R20TS0973JJ0100

2023.11.01 号

Renesas Starter Kit+ for RZ/A1H

Audio Codec の未実装化

図1 Audio Codec 位置（ボード部品面）

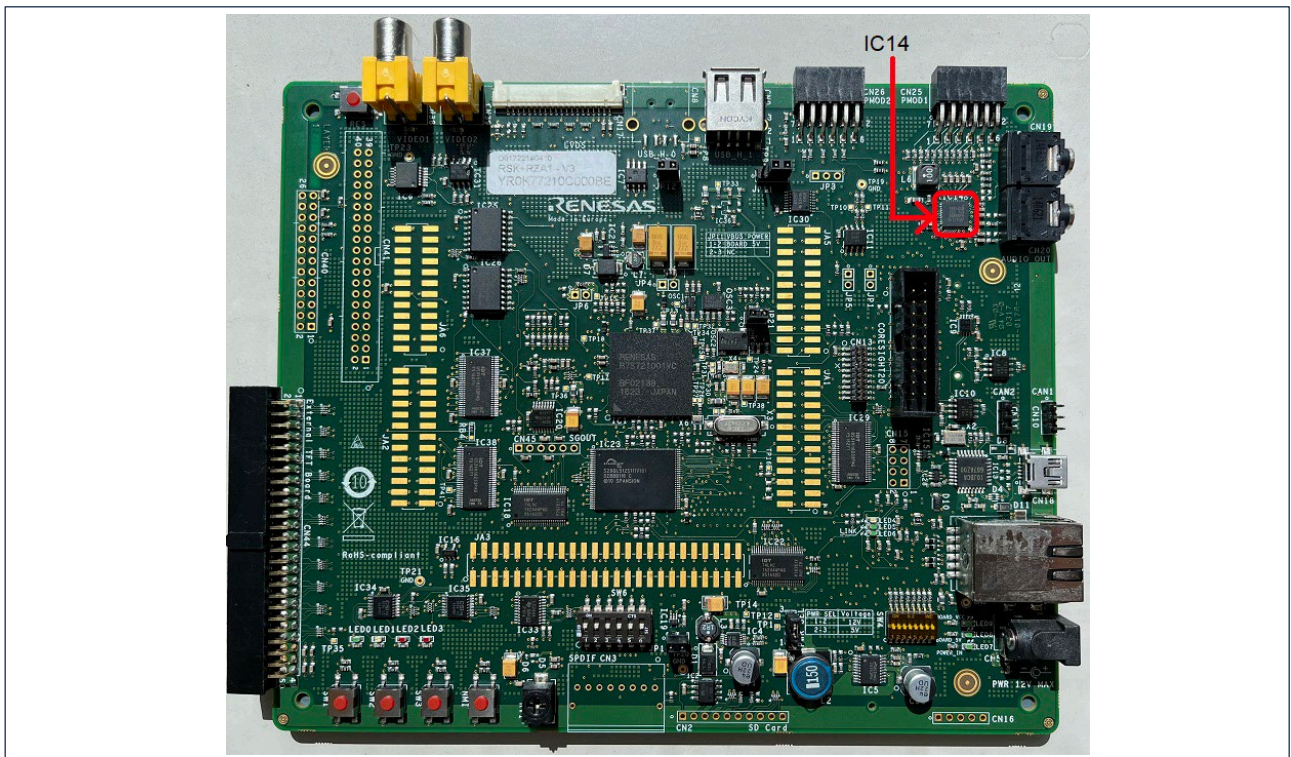
Renesas Starter Kit+ for RZ/A1H の IC14 は、Audio Codec として以下の部品を使用していましたが、本部品の生産終了に伴い、今後、未実装での対応に変更させていただきます。

- ・メーカー：Analog Devices
- ・型番：MAX9856

図 4 JA1.Pin25, Pin26 および R106 位置

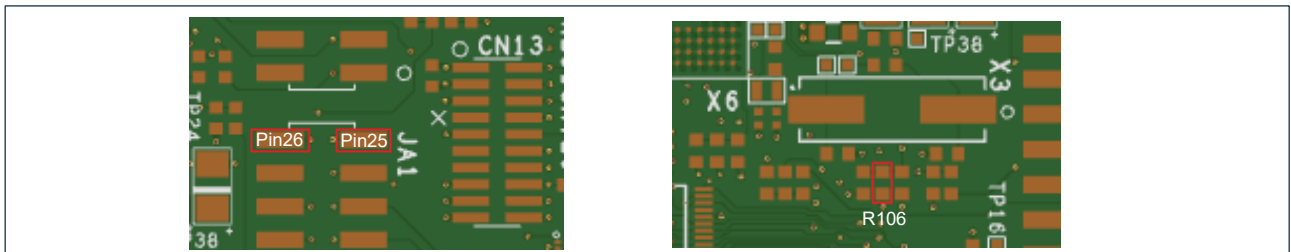
オーディオ信号を使用する場合、以下に示す場所から信号を取り出してください。

オーディオ信号	RZ/A1H ポート	ボード上の信号取り出し位置	Reference Figure
SCL3	P1_6	JA1.Pin26	図 4
SDA3	P1_7	JA1.Pin25	図 4
IRQ_AUDIO	P3_1	抵抗 R106	図 4
SSISCK0	P4_4	IC30.Pin4	図 5
		JA5.Pin19 *	図 5
SSIWS0	P4_5	IC30.Pin7	図 5
		JA5.Pin20 *	図 5
SSIRXD0	P4_6	IC30.Pin9	図 5
		JA5.Pin21 *	図 5
SSITXD0	P4_7	IC30.Pin12	図 5
		JA5.Pin22 *	図 5
